**OBČINA SEMIČ**  
OBČINSKI SVET  
Štefanov trg 9  
8333 SEMIČ

Gradivo za 25. redno sejo občinskega sveta v maju 2014 – k točki **13** dnevnega reda

**ZADEVA: Obravnava in sprejem predlaganega tehničnega popravka Odloka o Občinskem prostorskem načrtu Občine Semič**

**TEHNIČNI POPRAVEK**  
**Odloka o Občinskem prostorskem načrtu Občine Semič**

### Popravek št. 2

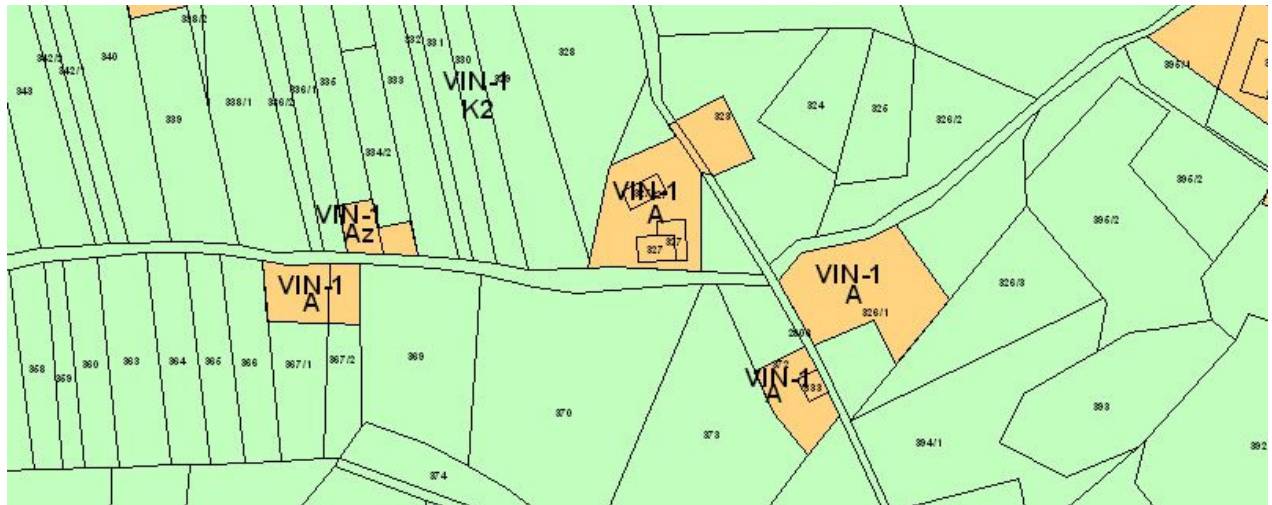
2. Popravi se grafični prikaz pridobivalnega prostora kamnoloma Brezovica v izvedbenem delu OPN Občine Semič na karti 3-18 »Prikaz območij enot urejanja prostora, osnovne oziroma podrobnejše namenske rabe prostora in prostorskih izvedbenih pogojev« v merilu 1:5000 tako, da se uskladi z mejami in obliko pridobivalnega prostora, določenega v Občinskem podrobnem prostorskem načrtu kamnolom Brezovica (Uradni list RS, št. 58/13).

Pri digitalnem prenosu meja pridobivalnega prostora kamnoloma Brezovica iz dopolnjenega osnutka Občinskega podrobnega prostorskega načrta kamnolom Brezovica v grafične prikaze izvedbenega OPN Občine Semič je prišlo, zaradi različnih programov do napake, zato se s tehničnim popravkom popravi prikaz pridobivalnega prostora kamnoloma Brezovica v skladu s sprejetim OPPN. Pravilne lomne točke pridobivalnega prostora so:

id	y	x
1	509759,34	57073,38
2	509785,06	57075,04
3	509949,1	57078,53
4	510004,8	56985,65
5	509971,49	56847,26
6	509884,94	56850,63
7	509853,07	56901,12
8	509835,34	56919,1
9	509762,78	56948,7
10	509745,65	57006,21

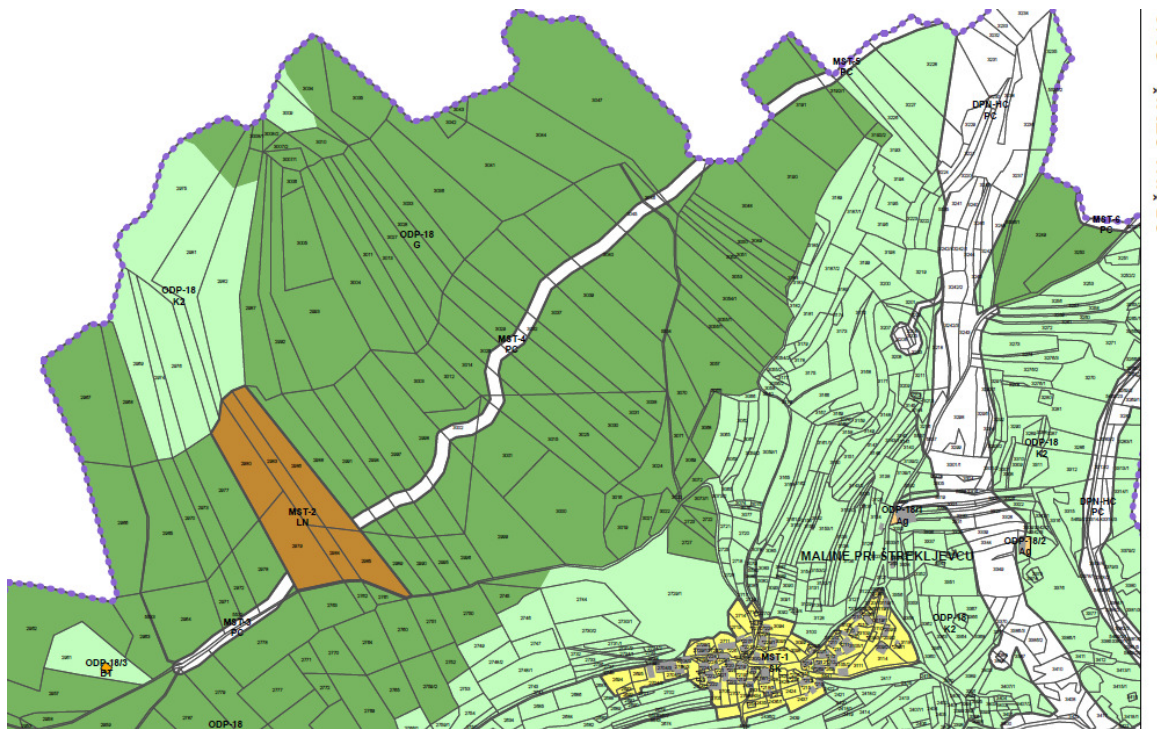
4. Popravi se grafični prikaz v izvedbenem delu OPN Občine Semič na karti 3-21 »Prikaz območij enot urejanja prostora, osnovne oziroma podrobnejše namenske rabe prostora in prostorskih izvedbenih pogojev« v merilu 1:5000 tako, da se obstoječa stavba s pripadajočo gradbeno parcelo na zemljišču s parc. št. \*241/6, 3586/3, 3586/1 k.o. Semič v celoti vključi v območje podrobnejše namenske rabe A v EUP VIN-1.

Pri digitalni obdelavi podatkov v izvedbenem delu OPN Občine Semič je zaradi zamika digitalnega katastra in DOFa prišlo do pomote tako, da del obstoječe stavbe s pripadajočo gradbeno parcelo na zemljišču s parc. št. \*241/6, 3586/3, 3586/1 k.o. Semič v EUP VIN-1 sega preko meje območja podrobnejše namenske rabe A. Tehnični popravek se izvede tako, da se obstoječa stavba s pripadajočo gradbeno parcelo v celoti vključi v območje podrobnejše namenske rabe A v EUP VIN-1.
